**INTERVENTI DI ADEGUAMENTO DELLA DIGA DI GIUDEA
A GELLO NEL COMUNE DI PISTOIA (PT)**

PROGETTO DEFINITIVO

Elaborato	Nome Elaborato:	Scala:
ET.04A	RELAZIONE GEOLOGICA, GEOLOGICO-TECNICA E SISMICA	-
		Data:
		gennaio 2020

Fig. 9 – Confronto fra prove penetrometriche eseguite sul corpo diga. CPT 1 eseguita sul coronamento del corpo diga, CPT 6 eseguita lungo il paramento di monte e CPT 10 eseguita lungo il paramento di valle. Indagini del 2012

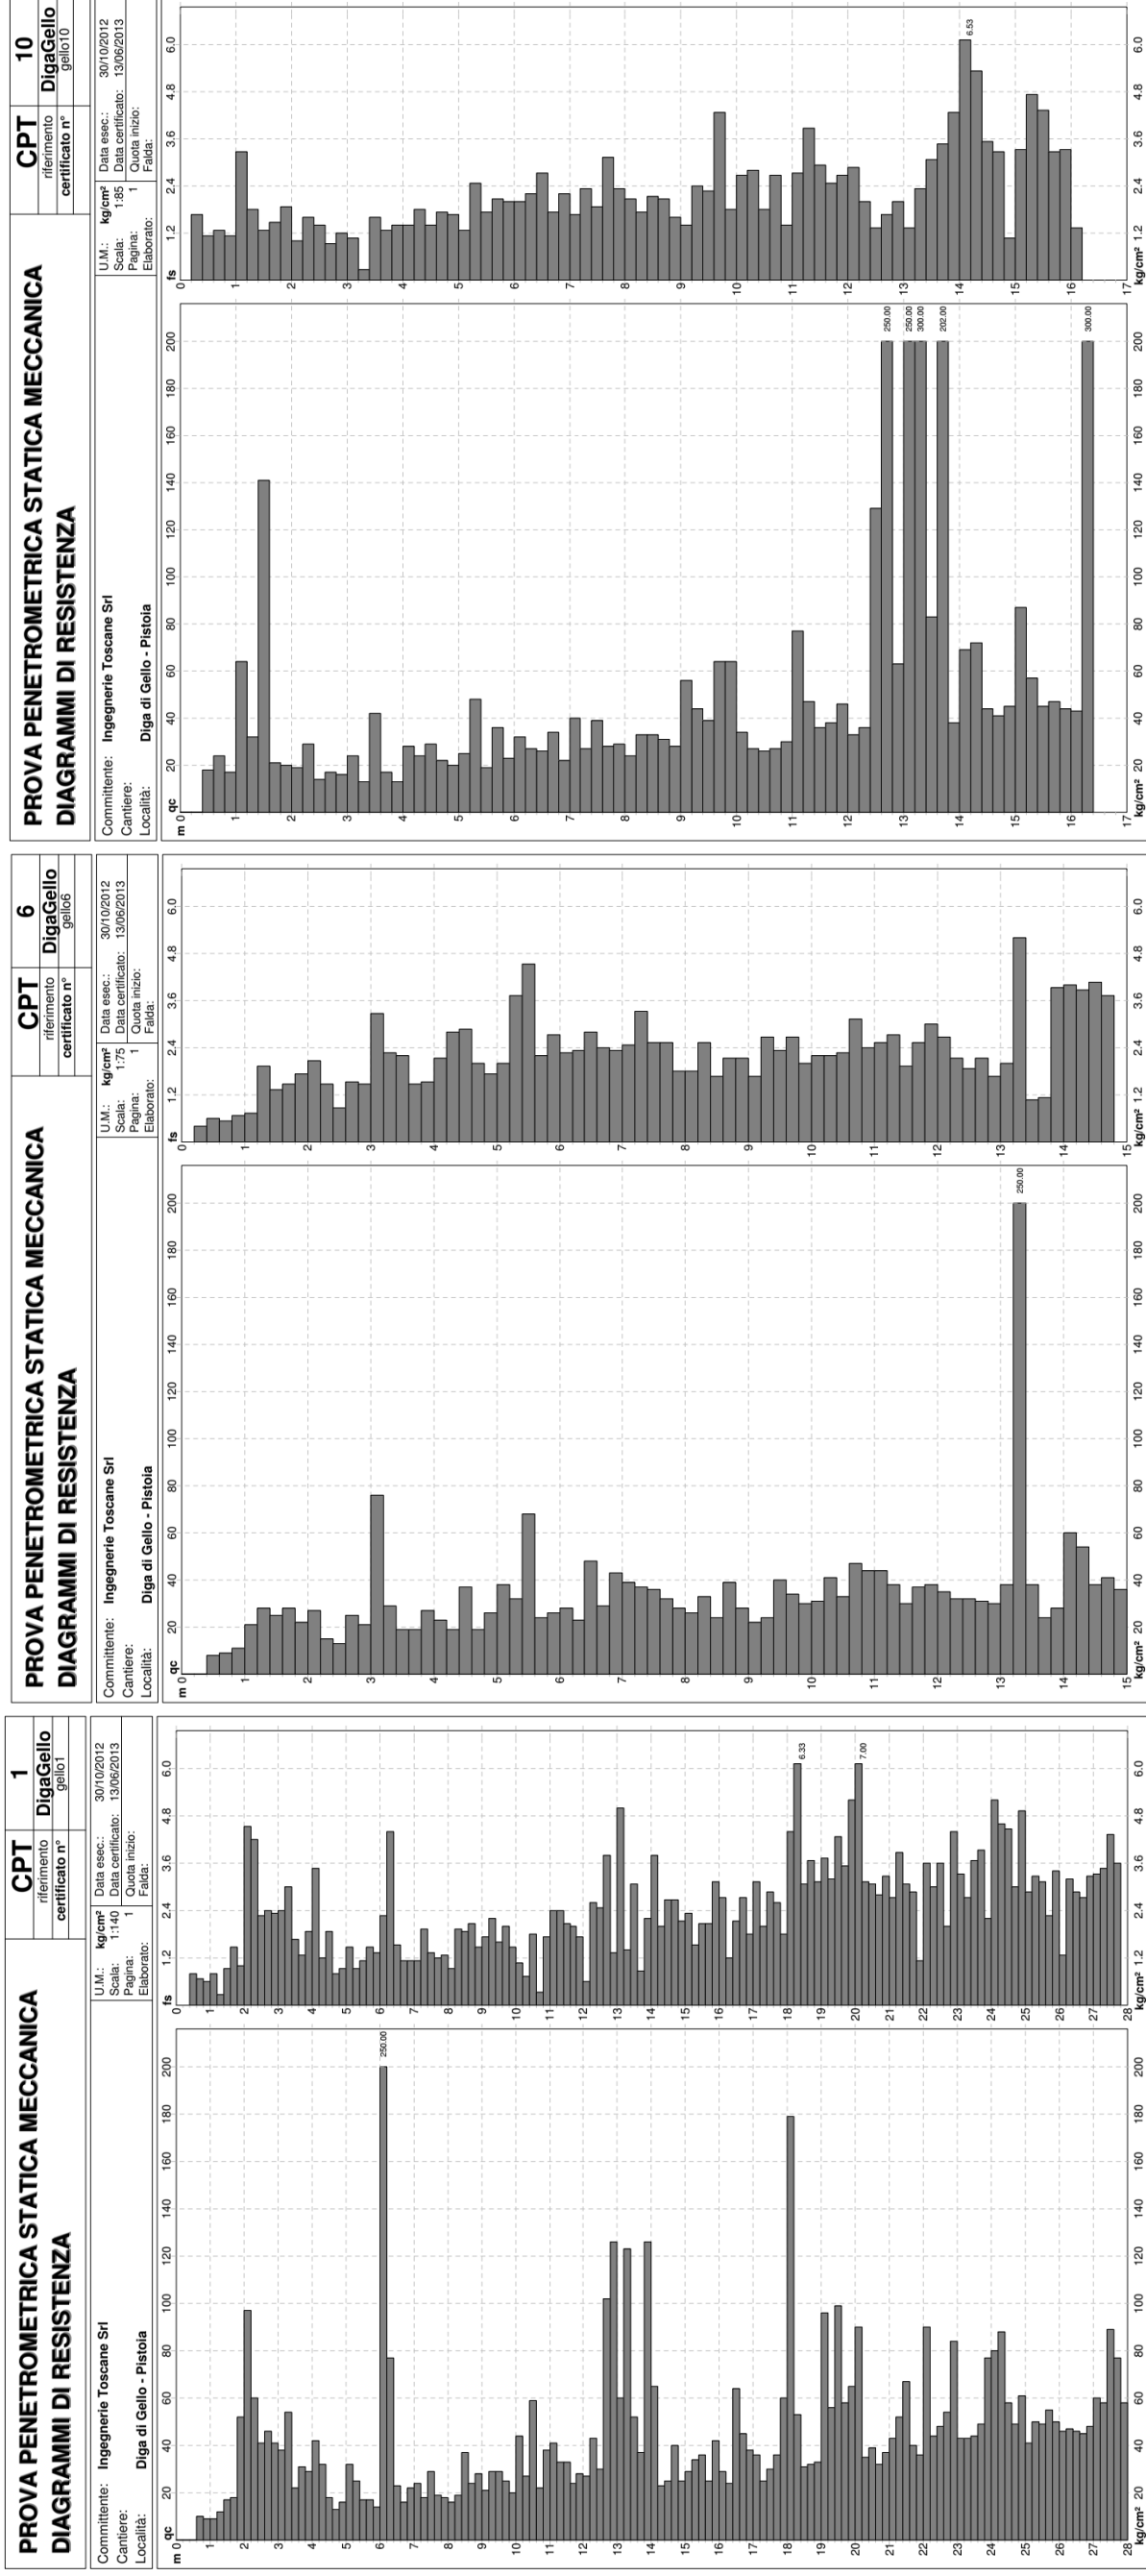
- 10. Non risultano accertati gli elementi dimensionali dei dissesti che hanno coinvolto nel 1990 il paramento di monte della diga; in particolare non è stata indicata la posizione della superficie di scorrimento dei dissesti all'interno del rilevato.

- **Osservazioni sulle verifiche di stabilità del rilevato**
 - (2) Il Progettista ipotizza che il materiale costituente il rilevato allo stato di progetto sia omogeneo, senza fare alcuna distinzione tra il materiale "stabile" (non interessato dai dissesti degli anni '90) e quello rimaneggiato a seguito dei movimenti franosi. Si raccomanda di chiarire se sia stata prevista la rimozione di tutto materiale franato, oppure se e come questo materiale sia stato rappresentato nei modelli di calcolo.

A supporto di tale tesi è possibile osservare il confronto fra i risultati delle prove penetrometriche eseguite lungo il paramento di monte e quelle eseguite lungo il paramento di valle del corpo diga (Fig. 9).

Ad ulteriore supporto di tale tesi, nessuno dei sondaggi eseguiti lungo il coronamento del corpo diga o lungo il paramento di monte ha mostrato, nelle relative descrizioni, evidenza di terreni superficiali allentati associabili a corpi di frana.

Fig. 10 – Risultati delle prove penetrometriche CPT 3 e CPT 4 eseguite nel 2019 lungo la sponda sinistra dell'invaso

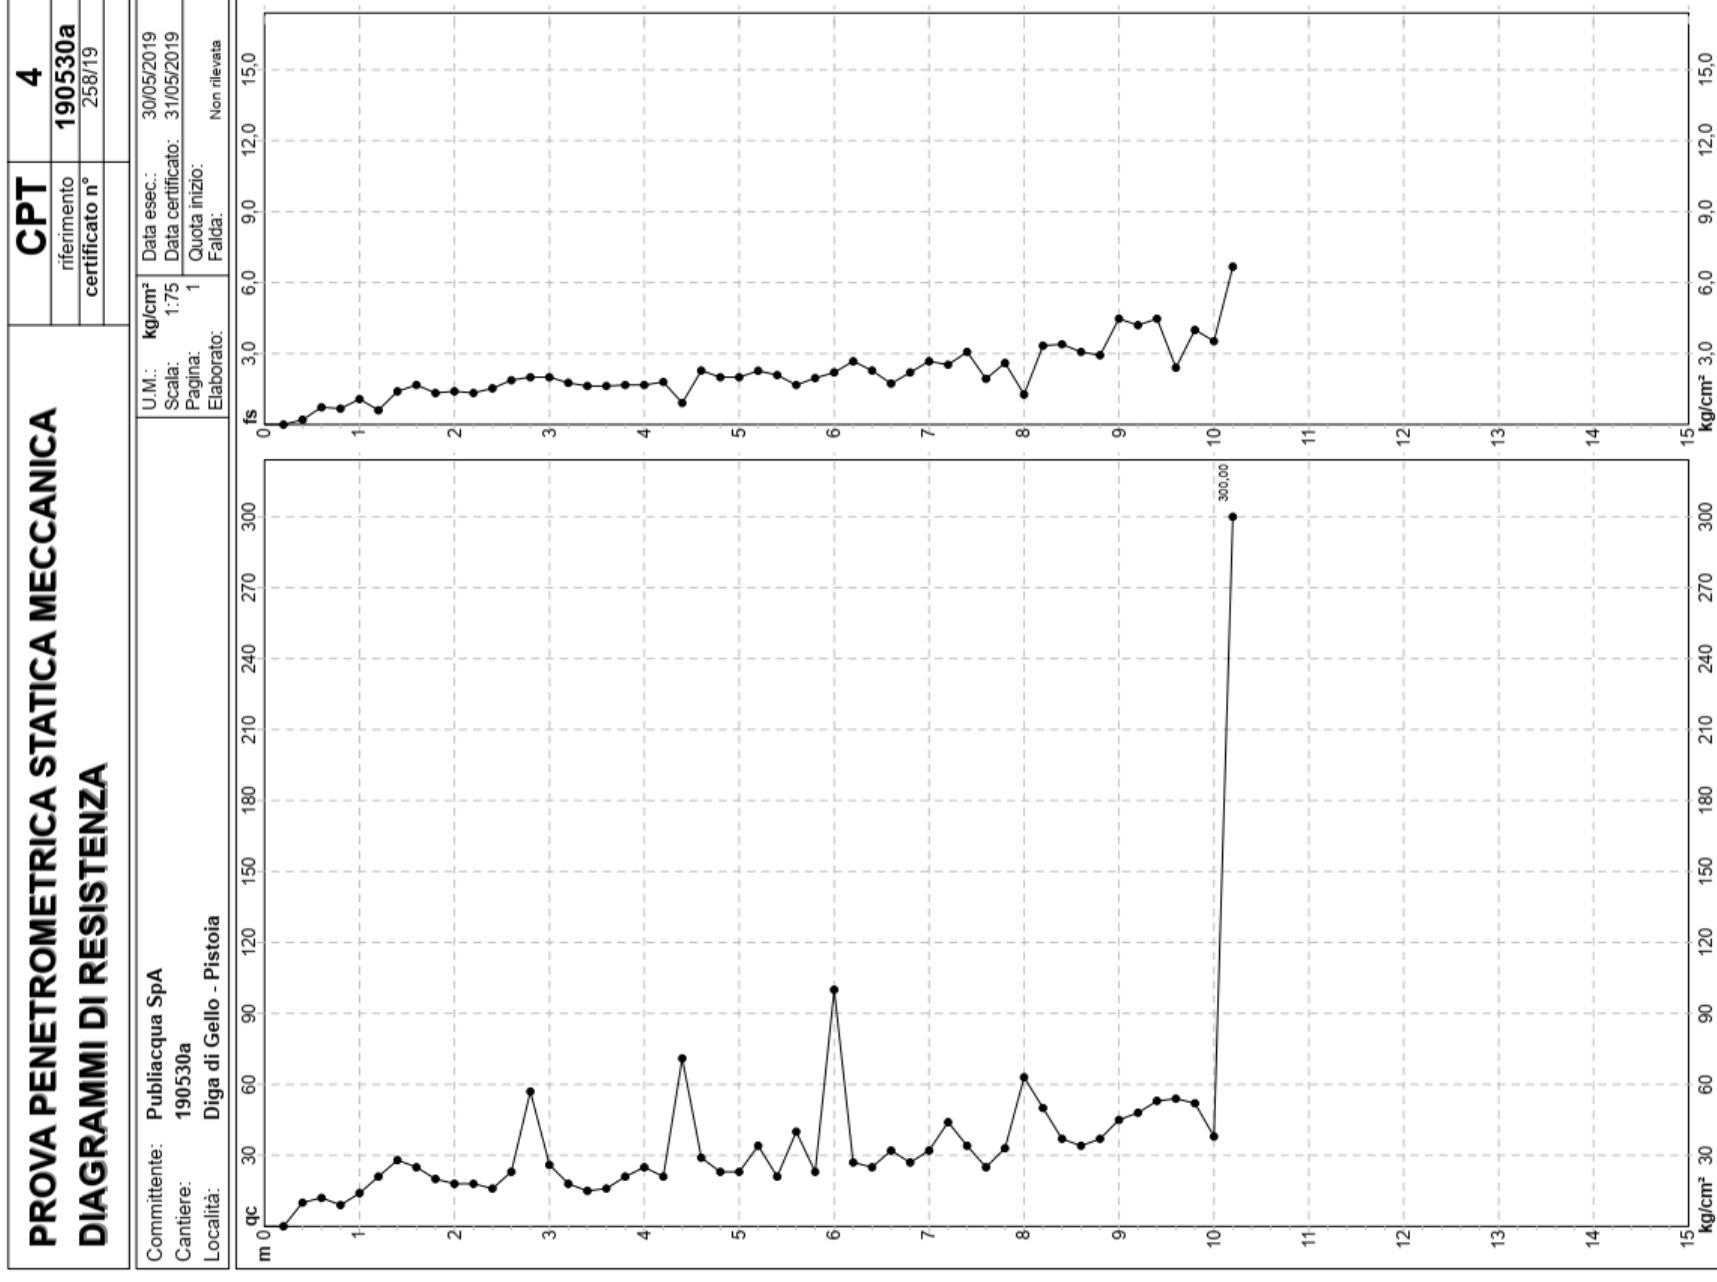
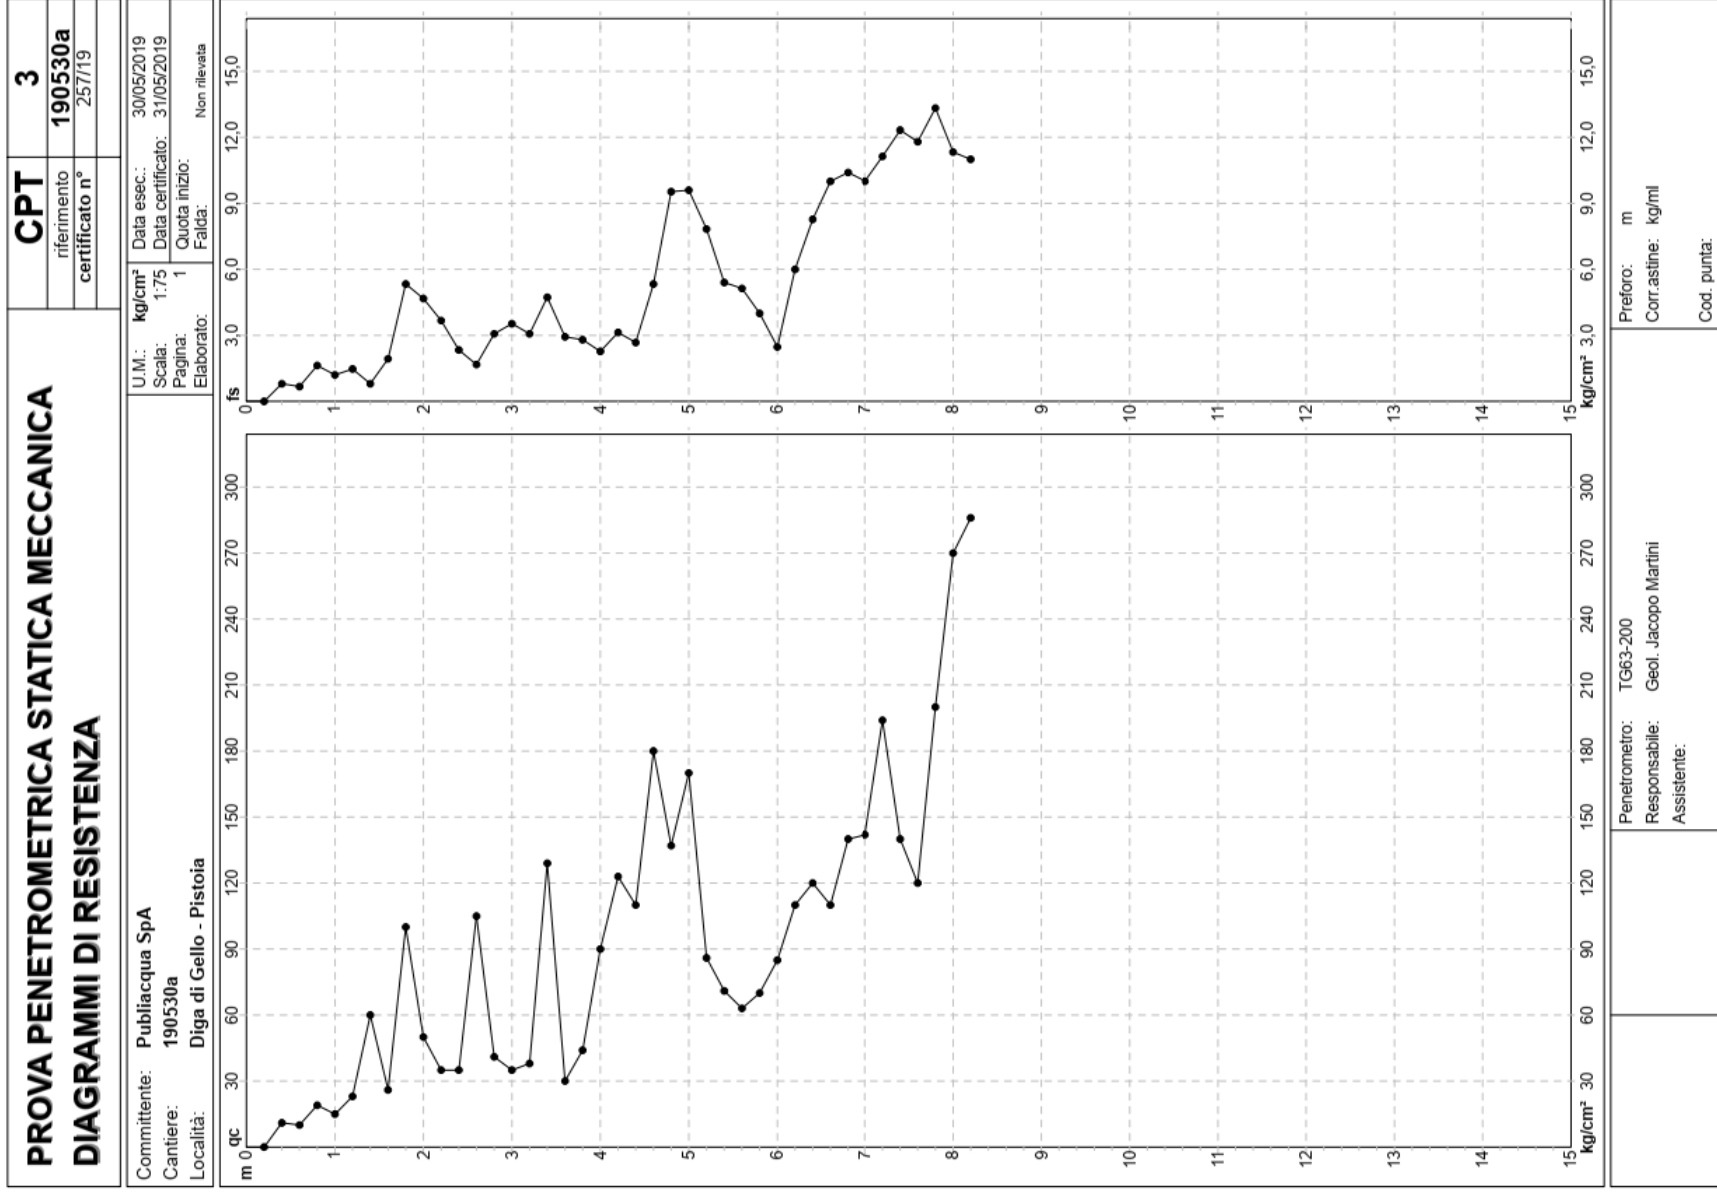
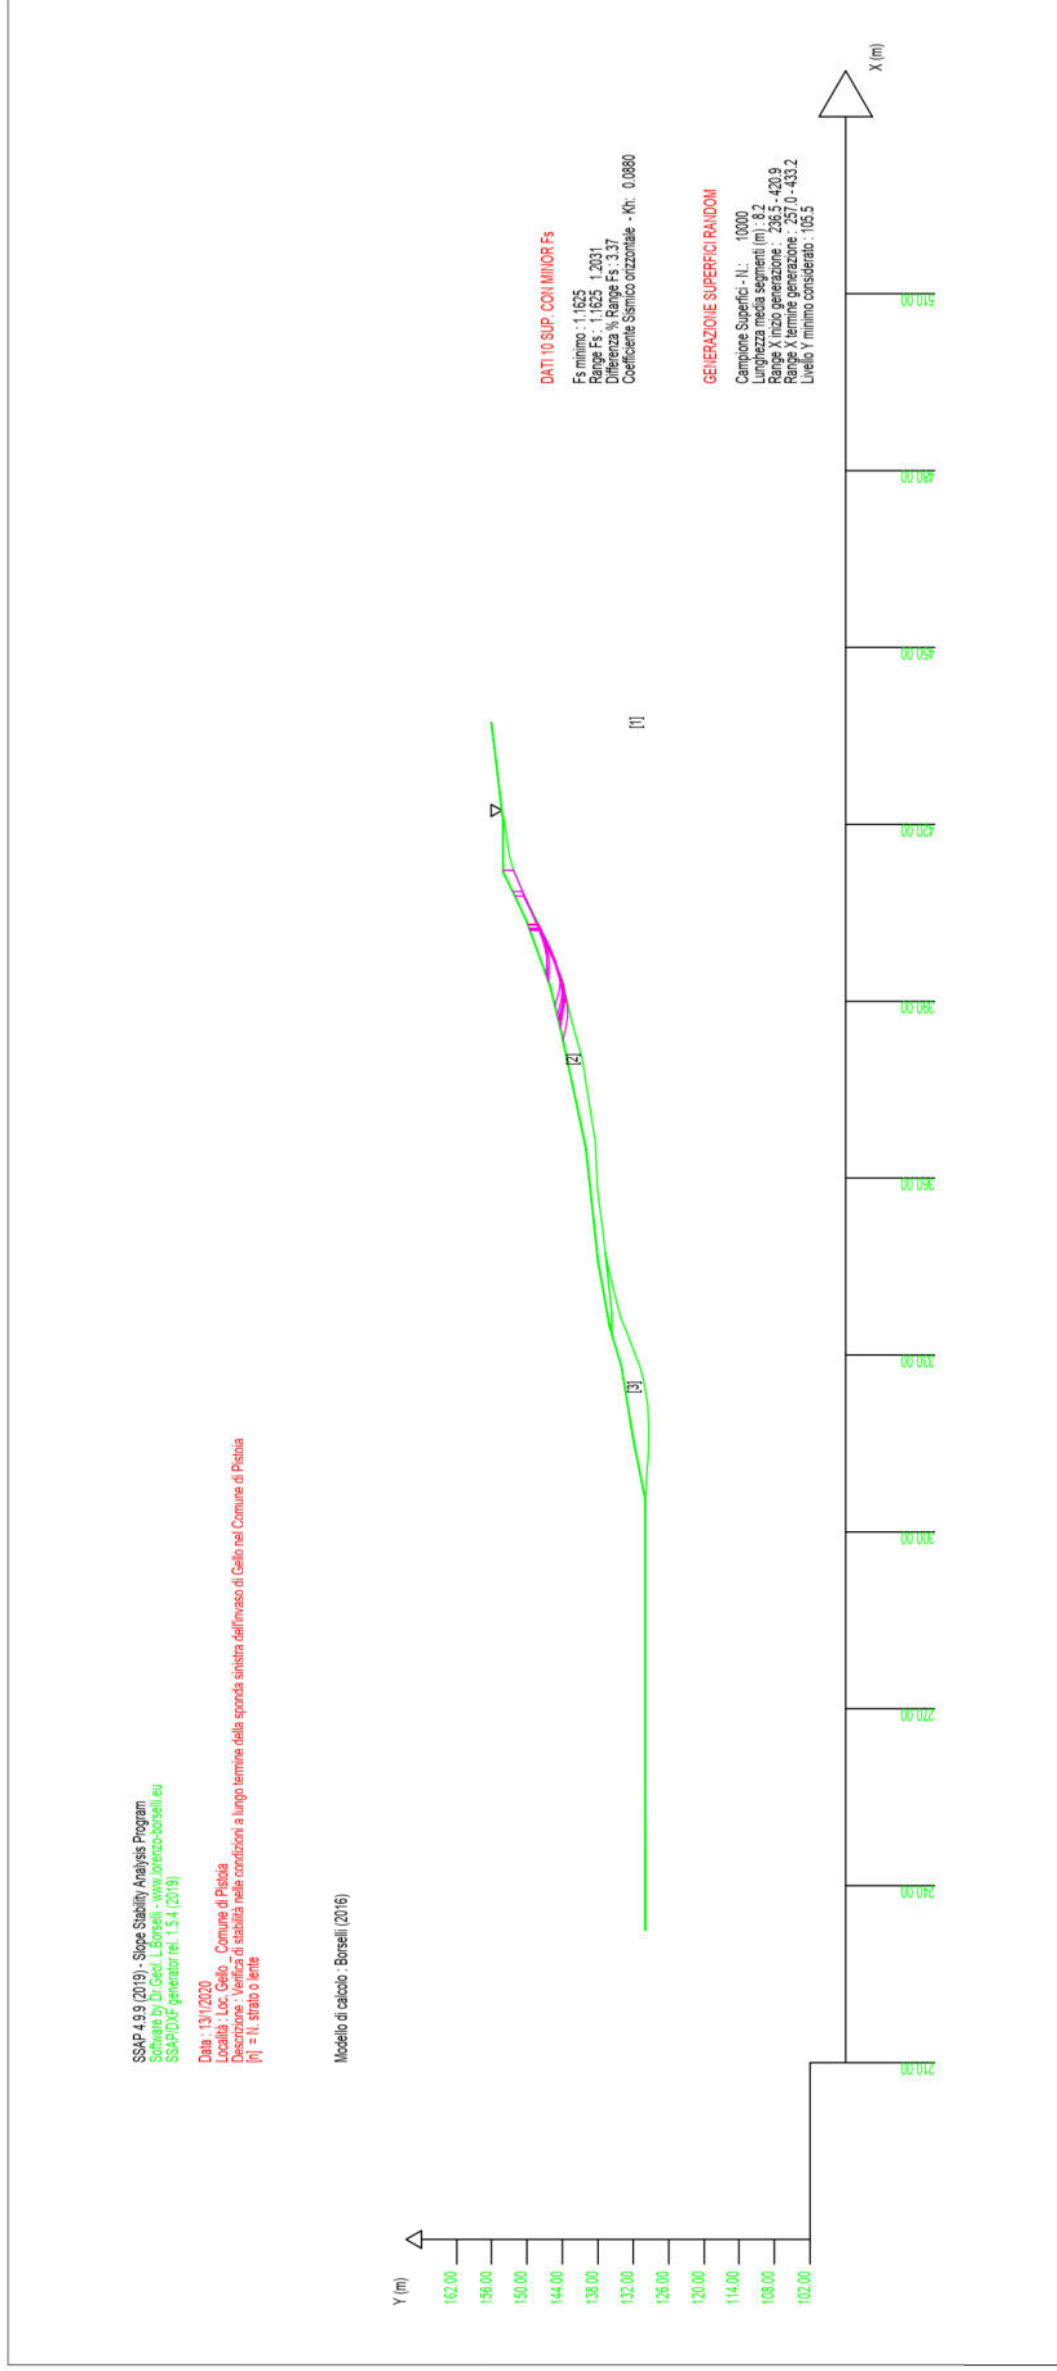
- 18. Non viene affrontata la questione relativa alla messa in sicurezza della sponda sinistra nella porzione interessata da un movimento franoso (in prossimità della "abitazione Niccolai", come definita nel verbale di visita di vigilanza), come richiesto in fase di istruttoria sul progetto preliminare; manca un rilievo geomorfologico di dettaglio di questa zona, con l'indicazione della geometria del dissesto; mancano indicazioni sulla posizione, nel sottosuolo, della superficie di scorrimento...

Il corpo di frana rilevato mostra uno spessore lungo il versante di circa 1,2 m / 2 m. Tale valore tende a crescere verso valle passando ad un valore, prossimo all'invaso di circa 3,5 m / 4 m. Per la geometria del corpo di frana presente sulla sponda sinistra dell'invaso si rimanda alle Tav. GEO.03 e GEO.06 (Fig. 10).
